Product Change Notice (PCN)

件名: F13, F14 シリーズ ボンディングワイヤ材料変更 (32pin QFN 製品)

発行日: 3/21/2025

Marking Specification

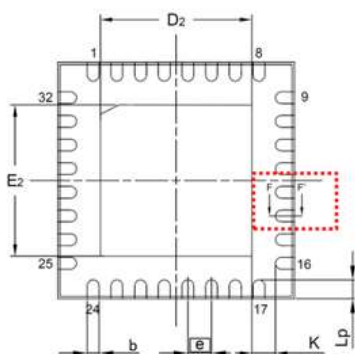
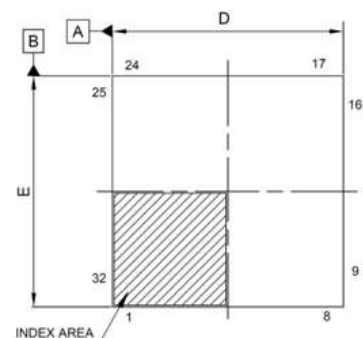
■マーク

Cu wire Alternate	Au wire Current
<p>RL78/F14 R5F10PBDCKNA#15</p> <p>製品型名 Product name</p> <p>内部コード Internal code</p> <p>1ピン・マーク No.1 pin index mark</p> <p>製造ロット番号 Assembly lot number 内部コード Internal code</p>	<p>RL78/F14 R5F10PBDKNA#G5</p> <p>1ピン・マーク No.1 pin index mark</p> <p>製造ロット番号 Assembly lot number</p>

Renesasコード PVQN0032KD-A

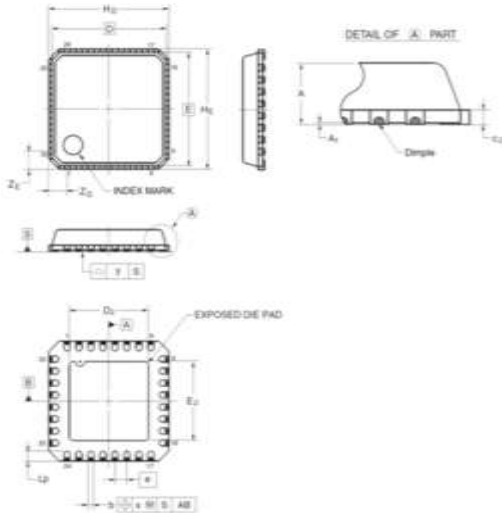
■パッケージ外形(2/2)

HVQFN with Dimple Wetttable flank
Current Au wire

Package Drawing (Dimension comparison)

RSKL Symbol New Cu wire	5x5mm 32pin HWQFN PWQN0032KH-A			RSKL Symbol Current Au wire	5x5mm 32pin HWQFN PVQN0032KD-A		
	Dimension in Millimeters				Dimension in Millimeters		
	Min	Nom	Max		Min	Nom	Max
D	4.85	5.00	5.15	D	-	4.75	-
E	4.85	5.00	5.15	E	-	4.75	-
A	-	-	0.80	A	-	-	0.90
A1	0.00	-	0.05	A1	0.00	-	-
b	0.18	0.25	0.30	b	0.20	0.25	0.30
e	0.50 BSC			e	-	0.50	-
Lp	0.35	0.40	0.45	Lp	0.30	0.40	0.50
x	-	-	0.80	x	-	-	0.10
y	-	-	0.80	y	-	-	0.05
H _D	-	-	-	H _D	4.95	5.00	5.05
H _E	-	-	-	H _E	4.95	5.00	5.05
Z _D	-	-	-	Z _D	-	0.75	-
Z _E	-	-	-	Z _E	-	0.75	-
c	-	0.20	-	C ₂	0.19	0.20	0.21
K	0.20	-	-	K	-	-	-
D ₂	-	3.20	-	D ₂	-	3.30	-
E ₂	-	3.20	-	E ₂	-	3.30	-

Tray Outline Drawing (Renesas Semiconductor KL Sdn.Bhd.)

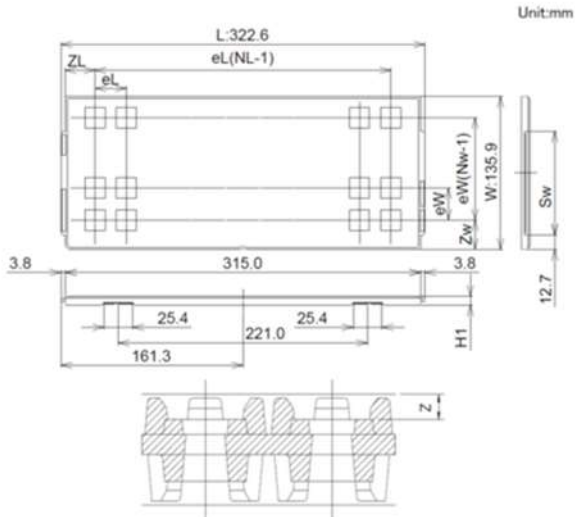
テープ&リールの変更はありません。
 トレイは、以下の通り変更になります。
 Alternate Cu wire

Tray Code		EAM050501-10
Position dimension of cells	Z	1.75
	Zw	8.15
	ZL	7.90
	eW	9.20
	eL	8.80
Thickness (mm)	H1	7.62
	Nw	14
Number of cells	NL	35
	Maximum storage pcs IC/Tray	
Maximum storage pcs IC/Inner box		3920
Material		Carbon PPE
Heat resistant temperature		135°C MAX
JEDEC or Custom		JEDEC
Surface resistance		Less than $1 \times 10^{11} \Omega/\square$

Tray Outline Drawing (Renesas Semiconductor KL Sdn.Bhd.)

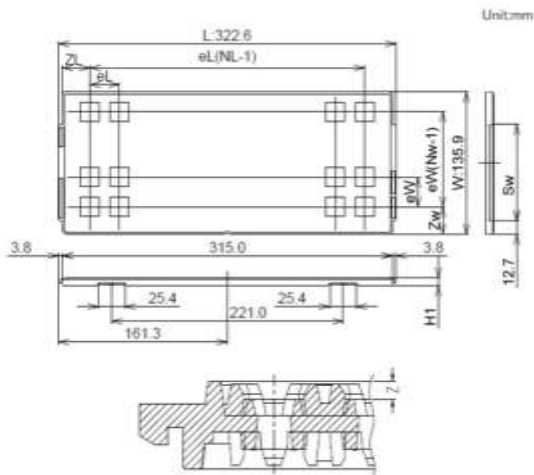
Current Au wire

Alternate Cu wire RSKL RL78/F13. F14			Current Au wire RSKL RL78/F13. F14		
Tray Code		EAM050501-10	Tray Code		TX QFN0505 0.85 1435 6 REVE
Position dimension of cells	Z	1.75	Z	Z	1.6
	Zw	8.15	Zw	Zw	8.15
	ZL	7.90	ZL	ZL	7.9
	eW	9.20	eW	eW	9.2
	eL	8.80	eL	eL	8.8
	Sw	92.1	Sw	Sw	92.1
Thickness (mm)	H1	7.62	Thickness (mm)	H1	7.62
Number of cells	Nw	14	Number of cells	Nw	14
	NL	35		NL	35
Maximum storage pcs IC/Tray		490	Maximum storage No. IC/Tray		490
Maximum storage pcs IC/Inner box		3920	Maximum storage No. IC/Inner box		3920
Material		Carbon PPE	Material		Carbon PPE
Heat resistant temperature		135°C MAX	Heat resistant temperature		135°C MAX
JEDEC or Custom		JEDEC	JEDEC or Custom		JEDEC
Surface resistance		Less than 1x10 ¹¹ Ω/□	Surface resistance		Less than 1x10 ¹¹ Ω/□
EAM050501-10			TX QFN0505 0.85 1435 6 REV.E
